# Herinrichting Korte Muiderweg

Alternatieven verder uitgedacht vanuit een groot aantal bewoners van Weesp, Weespersluis en Muideren.

Het doel van dit document is om alternatieven te bieden voor het huidige DO van de Korte Muiderweg. Het huidige DO stuit op grote bezwaren bij een groot aantal bewoners van Weesp, Weespersluis en Muiden.

## 2. Uitwerking oplossing 1: Tracé verschuiving in oostelijke richting:

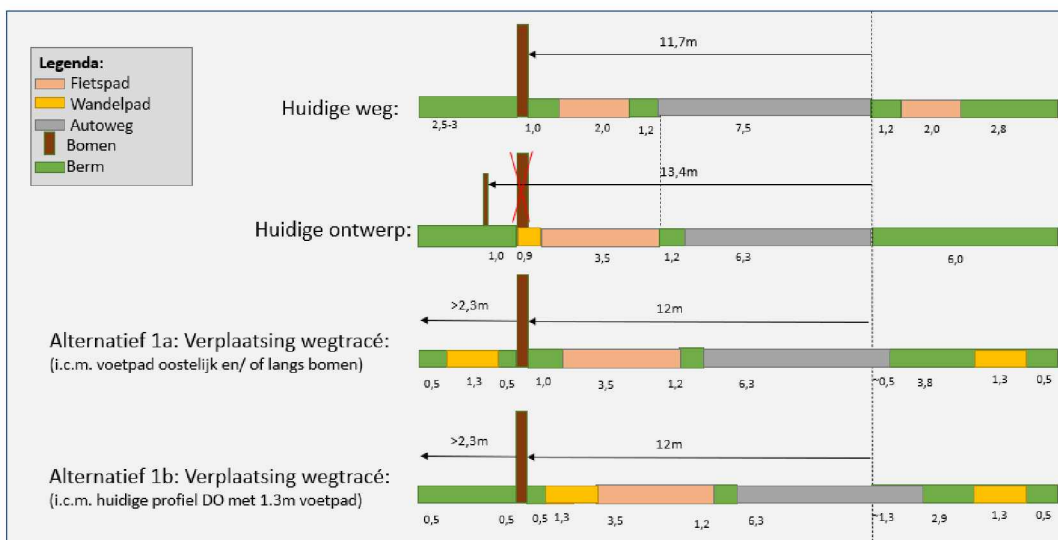
Het uitgangspunt van het ontwerp volgens de ontwerpnota is behoud van bomen. Het uitgangspunt wat ook is gehandhaafd en niet duidelijk is gedocumenteerd in de ontwerpnota is het behoud van de huidige wegfundering. In het SO werd nog uitgegaan van 17 bomen verwijderen in het DO zijn dit er inmiddels 39. In het SUOK wordt er gesproken over een herinrichting van de Korte Muiderweg maar niet een her-asfaltering waar nu door het GEM op aan wordt gestuurd. Dit uitgangspunt conflicteert met het uitgangspunt behoud van bomen. Het laten schieten van dit uitgangspunt zou veel ruimte opleveren en ervoor zorgen dat er haast geen bomen gekapt moeten worden. Dit is de eerste aanbeveling. Hieronder in het figuur met de zwarte lijn weergegeven.

- De ruimte oostelijk van de Korte Muiderweg is 6m en die verliest zijn functie als obstakelvrije zone bij een afwaardering naar 50km/hr. Voor een 50km/hr met stoeprand is in principe naast wat schrik afstand weinig ruimte noodzakelijk. (zie bijlage 2)

- Bij het ontwerp Binnen de Bebouwde kom wordt de weg ook oostelijk verschoven.
- Huidige ontwerp en principeprofiel kan blijven bestaan en voetpad kan zelfs verbreed worden. Hiermee heeft deze aanpassing weinig impact op de uitwerking van het DO. Daarmee voldoet dit ontwerp ook aan het tweede verbeterpunt vanuit de bewoners

- De huidige fundering is al meer dan 50 jaar oud en verwachting is dat deze niet meer voldoet aan de huidige eisen (zoals ook omschreven in de wegopbouw in het dwarsprofiel; 300 mm hydraulisch menggranulaat).

- Argument dat de grond te slap is kan opgelost worden met grondverbetering. De nieuwe ontsluitingsweg rond de wijk is op nog slechtere grond aangebracht, dus technisch is het mogelijk.

- Eventuele kabels en leidingen die er liggen kunnen verlegd worden. Dat is ook gebruikelijk bij een herinrichting van een weg om deze gelijk te vernieuwen en mee te nemen.

- Er is zelfs ruimte om een halve rijbaan oostelijk te verschuiven. Dit kan in de uitvoering voor minder hinder zorgen omdat de huidige weg open kan blijven terwijl de nieuwe weg aangelegd wordt. Zodra die klaar is kan de huidige weg aangepakt worden en het nieuw aangelegde stuk berijdbaar blijven.

- De minimale afstand die de weg opgeschoven hoeft te worden is 50cm wanneer er gekozen wordt het voetpad achter de bomen langs te laten gaan. Met een 90cm voetpad langs het fietspad zou er maar 90cm oostelijke verschuiving noodzakelijk zijn en voor een 130cm voetpad zou de weg 130cm oostelijk moeten worden verschoven, zie onderstaand figuur.

- Bij de rotondes waar de ruimte het krapst is kan de bocht die nu in het tracé zit scherper worden gemaakt. Dit zorgt ervoor dat er minder hard gereden gaat worden en is mogelijk binnen de SWVV richtlijnen maximale boogstralen 50km/hr.
- In het SO is er altijd gepresenteerd dat er met maatwerk meer mogelijk is om bomen te behouden.
- In de uitwerking is te zien dat er haast alle grote populieren kunnen blijven staan en niet gekapt hoeven te worden. Zie groene ingekleurde bolletjes in het onderstaande figuur en bijlage 1.

### 3. Uitwerking oplossing 2: Voetpad oostzijde van de weg:

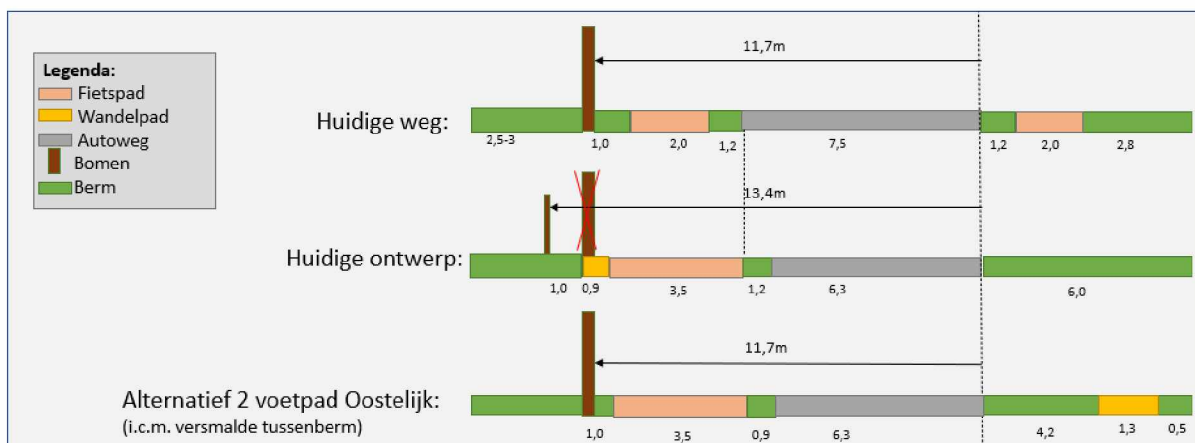
Indien het GEM niet meegaat in het verschuiven van het tracé oostelijk, dan is er nog de mogelijkheid om het voetpad naar de oostkant te verplaatsen met oversteekplekken bij de rotondes. Hieronder in het figuur met gele lijn weergegeven.

- Deze oplossing kan ook gecombineerd worden met oplossing 1 en oplossing 3.
- Het voetpad oostelijk kan gecombineerd worden met de tracé verschuiving. Binnen die 6 meter zit genoeg ruimte.

- Oversteekplekken met zebrapaden is mogelijk met de huidige indeling van de rotondes en de breedte van de middengeleiders van 3 meter. Deze zou zelfs 2.5m kunnen zijn volgens de ASVV richtlijnen. (zie bijlage 2)

- Voetpad aan de oostzijde met een aantal VOP geeft de bewoners die aan de oostzijde wonen óók gelegenheid om veilig met de fiets/lopend over te steken en bij hun woning te komen.

- In het SUOK wordt niet gesproken over de positie van het wandelpad, alleen over de positie van het fietspad. Deze ruimte is er dus om in het ontwerp mee te nemen Het projectgebied van het GEM loopt ook tot de slootgrens, dus ook daar zit ruimte binnen het SUOK.

- Een wandelpad zou half verhard niet veel hoeven te kosten en kan evt. komen te liggen op de plaats van het huidige fietspad wat daar nu oostelijk ligt. Het huidige fietspad zou zelfs als wandelpad in gebruik kunnen worden genomen. Het wandelpad van 90cm in het ontwerp kan ook breder uitgevoerd worden, bijvoorbeeld 1.3m zoals ook binnen de bebouwde kom gebeurt.

- Bij de rotondes zit weinig ruimte vanwege dat deze tegen de grens van de sloot zijn ontworpen.
  - Met een lokale houten damwand kan dit worden opgelost doordat er ruimte wordt gewonnen. Zie voorbeeld rotonde Leeuwenveldseweg (nabij tankstation)

- Ook de breedte van de middengeleider kan verkleind worden naar 2.5m volgens de ASVV richtlijnen. (zie bijlage 2)
  - Er kan ook gekozen worden de straal van de rotonde gelijk te trekken met de rotonde aan het einde van de Korte Muiderweg bij de tunnel die 15meter straal heeft en dus 2 meter zou schelen. Hetzelfde type verkeer gaat over beide rotondes.

### Uitgangspunten herzien opbouw profiel

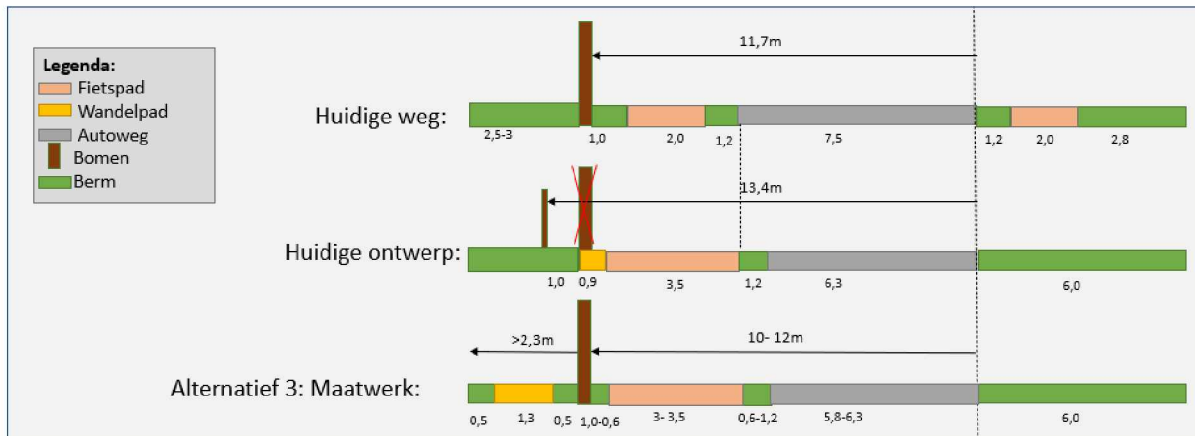
Het huidige ontwerp is opgebouwd met 6,3m weg, 1,2m tussenberm, 3,5m fietspad en 0,9m wandelpad met een totaal van 11,9 meter. Dit ontwerp komt niet uit met de bestaande bomen gezien vanuit de kant verharding en heeft tot gevolg dat haast alle bestaande Populieren moeten verdwijnen.

- Wandelpad achter de bomen langs of tussen de bomenrijen door, zoals ook nog in het SO van GEM is opgenomen.
- Bij gebrek aan ruimte lokaal beschoeien van de kade toepassen of vlonderpad om ruimte te winnen zodat wandelpad alsnog achter de bomen langs kan.

- Bij gebrek aan ruimte het dwarsprofiel aanpassen met bijvoorbeeld
  1. Smallere tussenberm.  
De huidige tussenberm wordt gelijk gehouden met die van 80km/hr. Voor een 50km/hr zou de tussenberm ook kleiner uitgevoerd kunnen worden. Dit uitgangspunt is nergens onderbouwd in de ontwerpnota. Deze zou minimaal zelfs met 0,6m uitgevoerd kunnen worden.

2. Smallere ruimte tussen boom en fietspad  
Breedte van de obstakelvrije zone tussen fietspad en de bomen. Die is nu 1m maar kan ook 0,63m volgens fietsrichtlijnen.

3. Smallere wegbreedte  
Huidige wegbreedte is 6.3 meter. Er kan ook gekozen worden de minimale wegbreedte aan te houden. Deze is volgens de SWVV richtlijnen 5.8m Voor een weg binnen de bebouwde kom is zelfs 5.5m mogelijk. (zie bijlage 2)

4. Smaller fietspad  
In de ontwerpnota staat niet beschreven hoe intensief het fietspad gebruikt wordt. Volgens de SWVV richtlijnen hoeft het voetpad pas groter dan 3.5m bij meer dan 750 fietsers per uur als piekbelasting. Een lokale versmalling naar 3.25m zoals in de huidige ontwerpnota over wordt gesproken zou al ruimte winnen. (zie bijlage 2)

Blad 1:

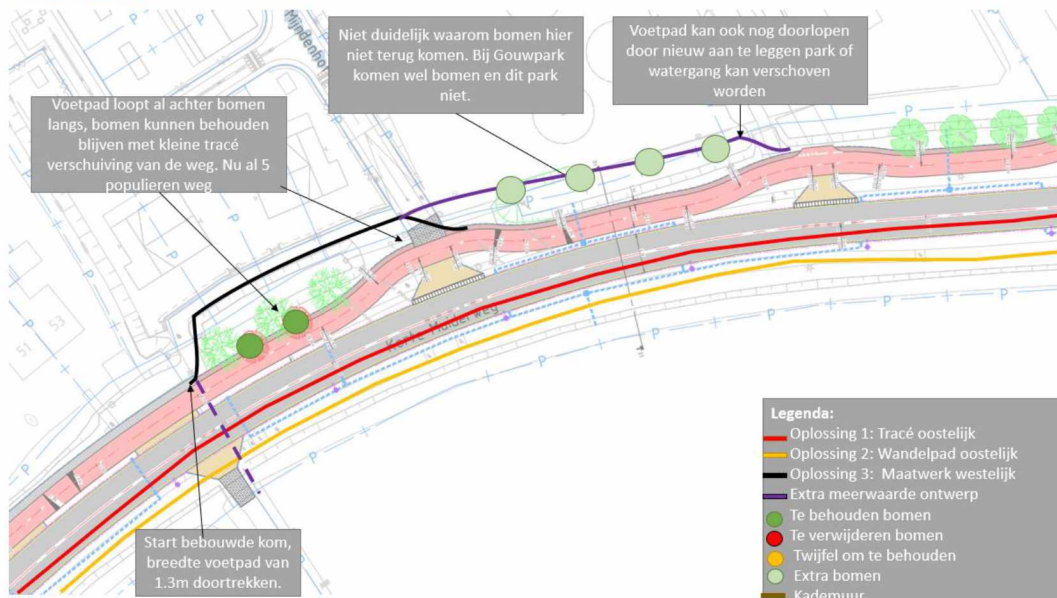
- Er loopt al een voetpad achter de huidige bomen die nu gekapt moeten worden langs de huizen. (zie figuur hieronder)
- De impact van het verwijderen van de bomen is eigenlijk groter omdat er al vijf populieren zijn gekapt voor de uitrit van het Meijndenhof, zie onderstaand figuur.

- Gebruik huidig wandelpad achter de bomen, dan kunnen de huidige populieren blijven staan.
- Gezien de situatie van deze woningen en de huidige ontwikkeling qua woningbouw is de locatie van kom-grens niet meer logisch. Kan gecombineerd worden met KES behoud parkeervakken lokale bewoners. Gezien de totale ontwikkeling rondom de Korte Muiderweg is het geheel opnemen van de Korte Muiderweg binnen de bebouwde kom misschien nog wel het meest wenselijk.
- Trek de lijn van bomen door langs het park met nieuwe aanplant van populieren in het park voor consistent beeld. Dit principe van open blik vanuit het park is niet consistent doorgevoerd en er valt landschappelijk ook wat voor te zeggen om de lijn van populieren door te trekken. Het park moet nog aangelegd worden dus daar is ruimte voor een wandelpad door het park in het ontwerp mee te nemen.

## Blad 2:

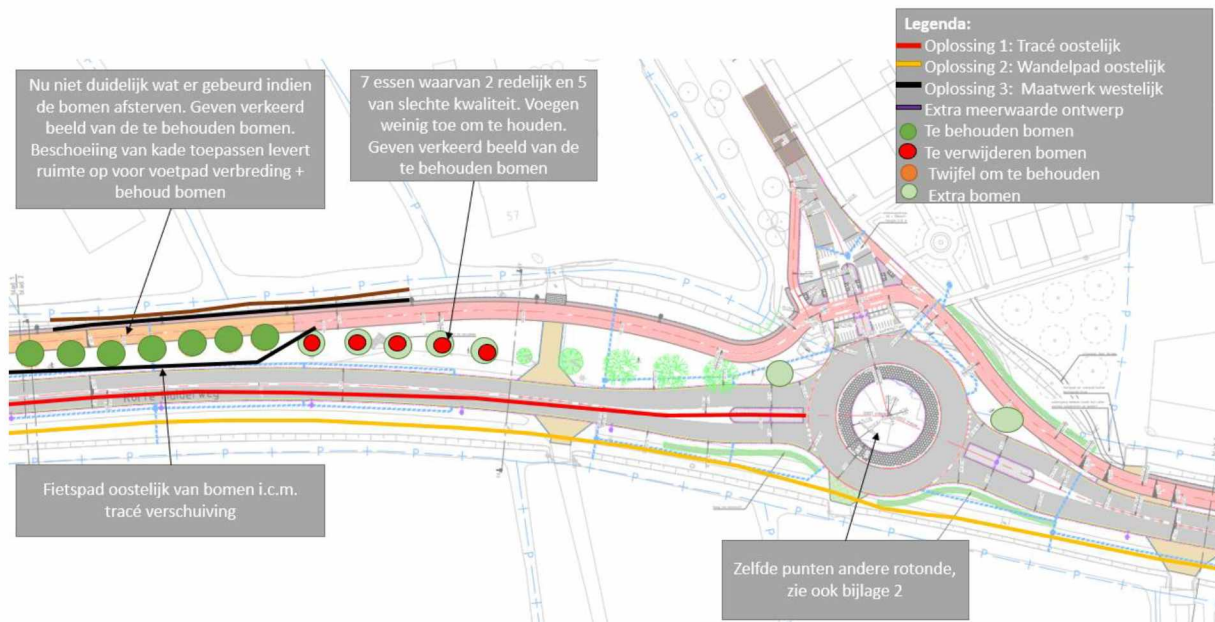
- Er is nu niet beschreven wat er gebeurt indien de bomen afsterven bij de uitvoering. Geeft hiermee een verkeerd beeld van de te behouden bomen. Kans dat de bomen niet behouden kunnen worden is reeel. Er wordt nu uitgegaan van behoud van de huidige fietspad fundering. Deze is waarschijnlijk onvoldoende en zal vervangen moeten worden, waardoor direct conflict ontstaat met de boomwortels. Het fietspad zal verder bij de bomen vandaan moeten liggen.
- 7 essen die behouden worden, daarvan zijn er 2 van redelijke staat en 5 van slechte staat. Ze zijn daarnaast klein en hebben relatief weinig toegevoegde waarde. (zie foto hieronder)

- Door lokaal beschoeiing toe te passen kan er ongeveer een meter ruimte worden gewonnen die gebruikt kan worden voor het voetpad waardoor deze verbreed kan worden.
- Fietspad oostelijk van de bomen i.c.m. tracéverschuiving van de weg.

## Blad 3:

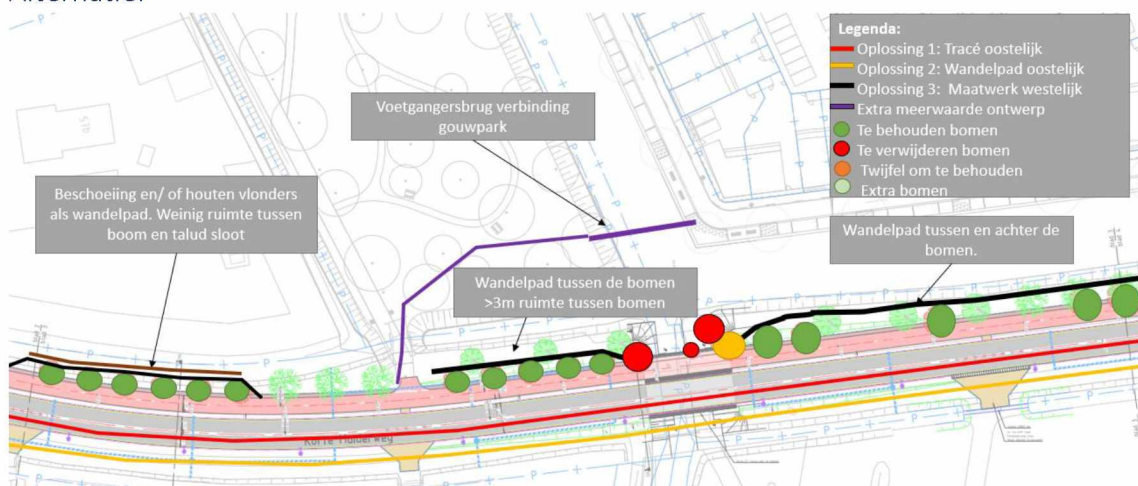
- Het zuidelijkste stuk is het krapste stuk van het tracé als er niet gekozen wordt om de weg op te schuiven in oostelijke richting. Meer noordelijk is er zowel voor als na de sluis veel ruimte tussen de bomen voor een wandelpad.

- Voor verbreding watergang lijkt het noodzakelijk een stuk of 3 a 4 bomen te kappen.
- Uitgangspunt om park open te verbinden met de weilanden wordt niet consistent gehandhaafd.

- Laat het wandelpad tussen de bomen lopen. Daar zit meer dan 3 meter ruimte tussen. Dit zou op deze plek ongeveer 10 populieren schelen die anders gekapt moeten worden en mogelijk nog 1 extra bij de sluis.
- Voor het smalste stukje met de bomen langs de watergang
  - Oostelijk verschuiven van het wegtracé lost het probleem op.
  - Nu is het niet duidelijk wat er met het terrein van het gebouw met het rieten dak gebeurt. Indien dit ontwikkeld wordt kan de watergang verschoven worden om ruimte te creëren.
  - Lokaal kan hier een smaller wandelpad worden gehandhaafd.
  - Lokaal kan hier een vlonder worden gemaakt boven de watergang.
  - Ook een beschoeiing/ damwand kan hier ruimte winnen om het voetpad tóch achter de bomen langs te laten lopen.

## Blad 4:

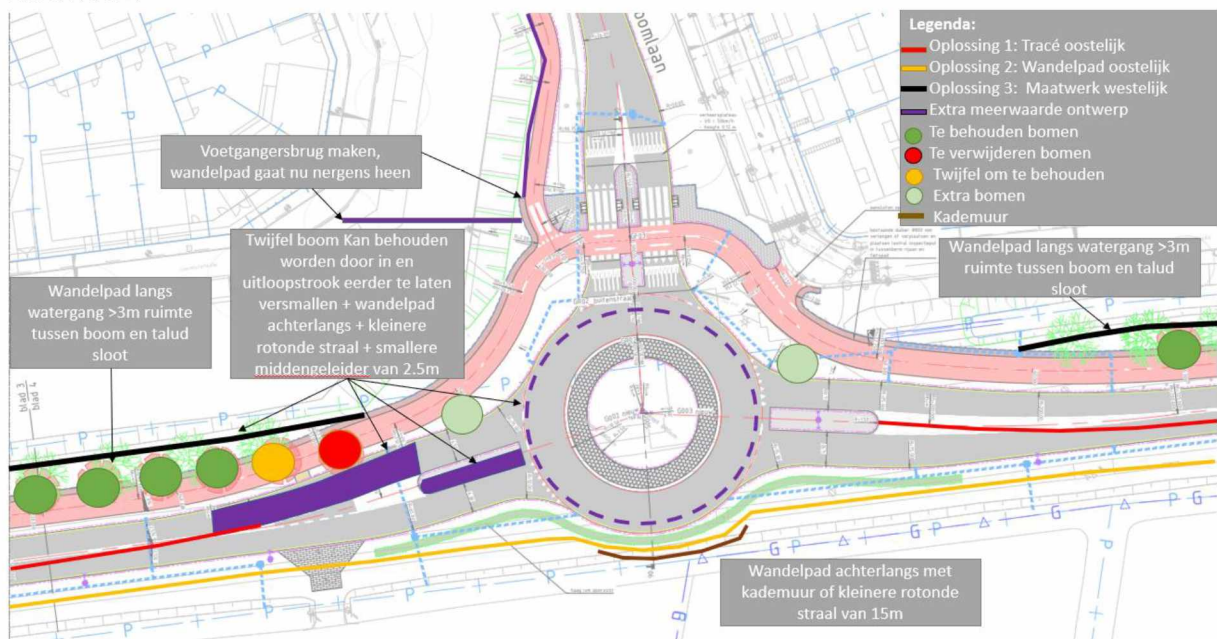
- Alle 8 populieren zouden moeten wijken.
- De rotonde is vrij groot, zie bijlage uitgangspunten rotonde
- Ruimte achter bomen tot watergang is groot met meer dan 3 meter.

- Gebruik de ruimte om het voetpad achter de bomen langs te laten lopen. Dit zou op deze plek 7 populieren schelen zoals ook in het SO het geval was.
- Voer de rotonde kleiner uit of positioneer deze iets meer noordelijk zodat er nog meer populieren gespaard kunnen blijven. (zie uitgangspunten rotonde verderop)

## Blad 5:

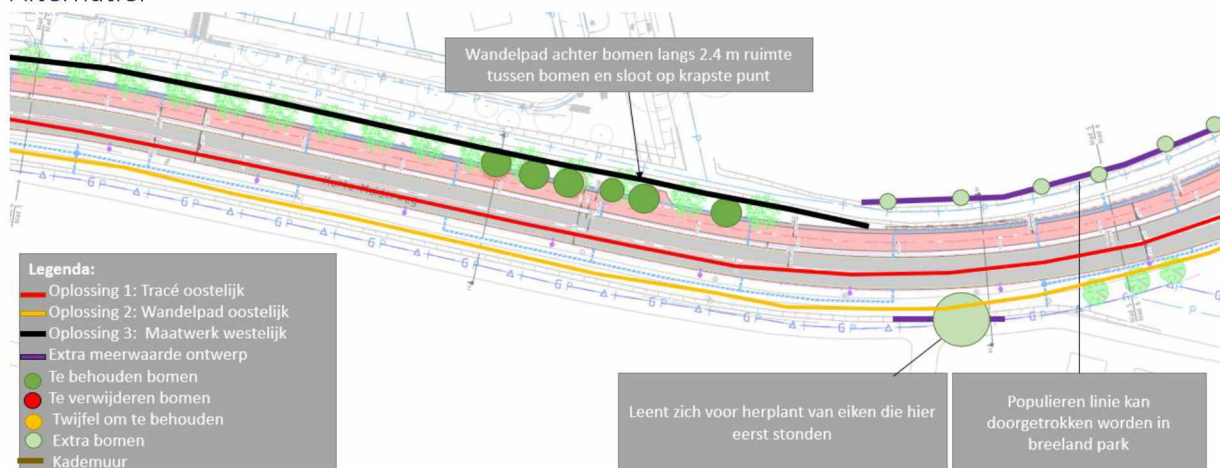
- Ruimte achter de bomen is 2.4m en kan uitgebreid worden met beschoeiing/damwand

- Wandelpad achter de bomen langs te laten lopen. Ruimte is op krapste punt 2.4m wat groter is dan de benodigde 2.3m voor een voetpad van 1.3m met twee keer 50cm obstakelvrije ruimte. Voor een smaller voetpad is er nog meer ruimte.
- Ook hier kan de ruimte, net als in het Weespersluispark, gezocht worden in het Breedlandpark. Wandelpad en bomenrij kunnen door het Breedlandpark lopen. Ook kan de sloot hier verlegd worden zodat wandelpad en bomenrij doorlopen langs het fietspad. Er kan in ieder geval een robuuste aansluiting gemaakt worden met het park.
- Oostelijk plukjes andere typen bomen. Daar bijvoorbeeld eiken terug laten komen als ander soort boom.
- Wandelpad beter met Muiden verbinden.

Blad 6:

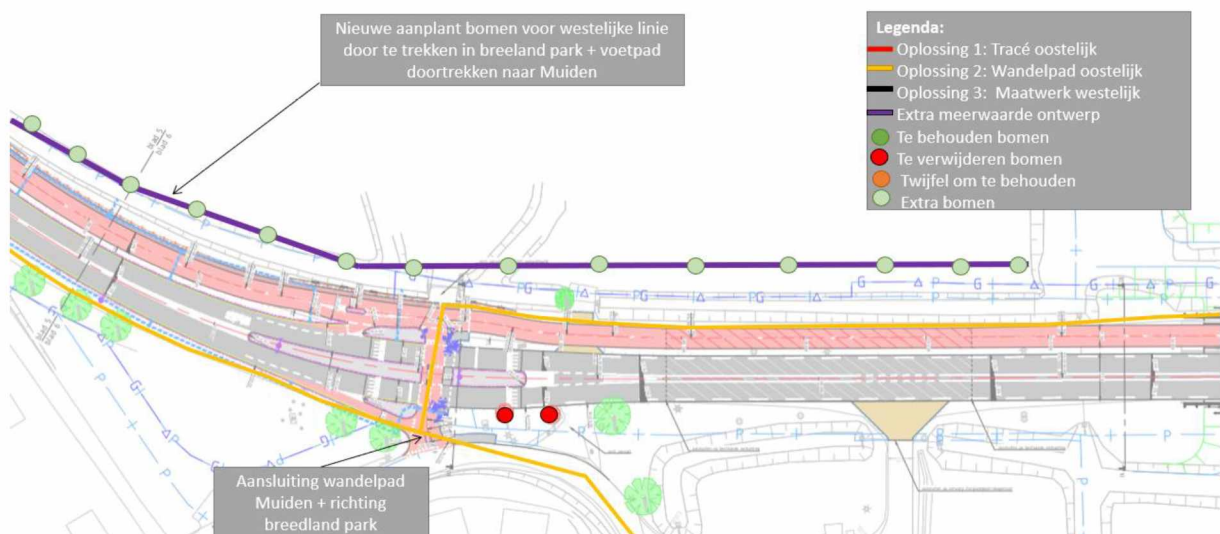
Els links in het onderstaande plaatje telt mee als de te behouden boom. Deze boom stond in het SO nog niet genoemd. Lijkt gezocht om het aantal de behouden bomen op te krikken en draagt bij aan een verkeerd beeld van het te behouden aantal bomen. Bovendien staat deze boom op de duiker in de watergang, en lijkt daarmee vanuit beheer niet te handhaven waardoor de kans is dat deze alsnog zal verdwijnen.

- De twee kleinere essen aan de oostkant die weg gaan zijn terecht en zijn in een slechte conditie

- Westelijke lijne met populieren doortrekken in Breeland park.
- Wandelpaden doortrekken naar Muiden via zowel de vecht als de huidige weg.
